改善箇所説明図

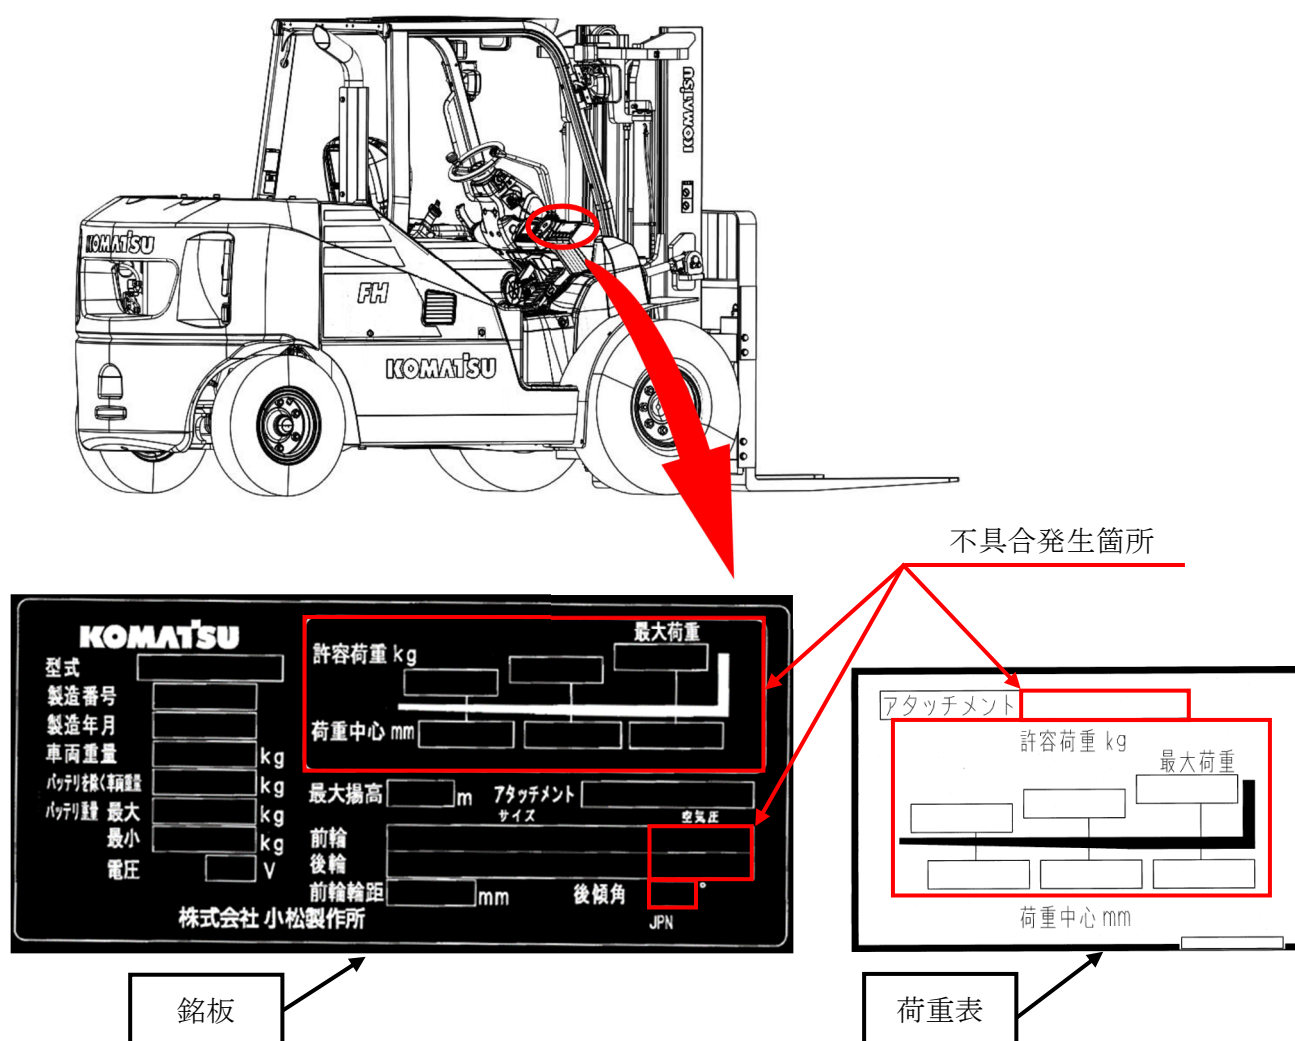
〔フォーク・リフトの铭板および荷重表において、設計時の確認不足により、作成データに間違いがあったため、記載内容に誤記がある。〕

改善措置の内容: 全車両、正しい内容に修正した铭板および荷重表へ交換する。

識別: 铭板の右下に白マークおよび荷重表の右下に黒マークで識別する。
